海洋放出のための審査書案は撤回を!

福島第一原発 ALPS処理汚染水の海洋放出反対

2022. 5. 29 美浜の会

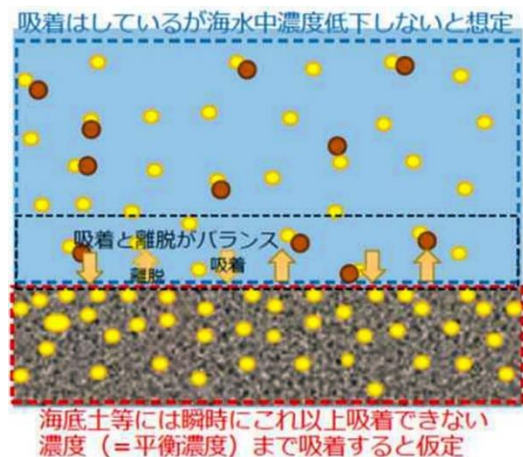
イギリスのセラフィールドでは、再処理工場からのプルトニウム等の放出量は著しく下がっ

ても、海底土からのフィードバックによって、海藻濃度はわずかしかが下がっていないという実態がある。海底土からのフィードバックを考慮しなければ海藻濃度は著しく低下し、事実と反する。しかし、東電も規制委員会もこれを無視している。以下に、審査書案に即して説明する。

フィードバック効果により、放射能放出量が減っても、海藻の放射能濃度はほとんど低下せず
イギリスのセラフィールド再処理工場の近海では、海底土からのプルトニウム等のフィードバック効果を実際に見ることができる。1979年から2000年までの21年間で、プルトニウム等の放出量は約500分の1に減少したのに、海藻ヒバマタ内のプルトニウム等濃度は約2分の1 (27Bq/kg から14Bq/kg) にしか減っていない (右下図参照^{※1})。この事象は、海底土から海水へのプルトニウム等のフィードバック効果によるものであり、もしフィードバック効果がなければ、ヒバマタ内濃度も放出量の減少に歩調を揃えて減少することになる。

結論として、東京電力の評価には重大な欠陥がある。海底土から海水へのフィードバック効果を考慮し、年々の放射能蓄積効果を考慮するよう、評価を根本からやり直すよう東電に命じ、現行の東電評価を基にした審査書案は撤回すること。

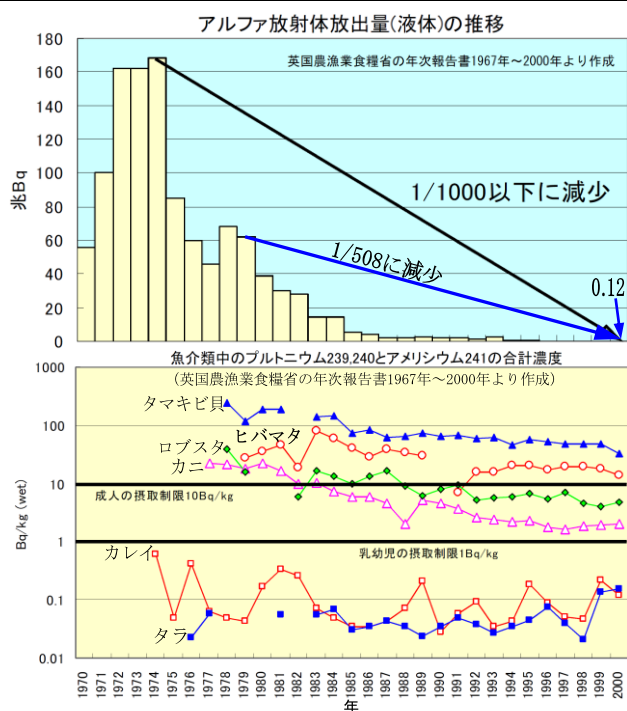
結局、海底土からの核種の逆移行(フィードバック)効果は東電の計算では完全に無視されており、それによって年々の放射能蓄積効果も無視されている。確かに、フィードバックがなければ東京電力のいう通りに海水中核種濃度は毎年同じ値になる。

しかし実際には、海底土内の核種は海水中にフィードバックされ、そこに毎年新たに放出核

種が加わるので、海水中濃度は年々増加する。このことは簡単なモデル計算で具体的に示すことができる。
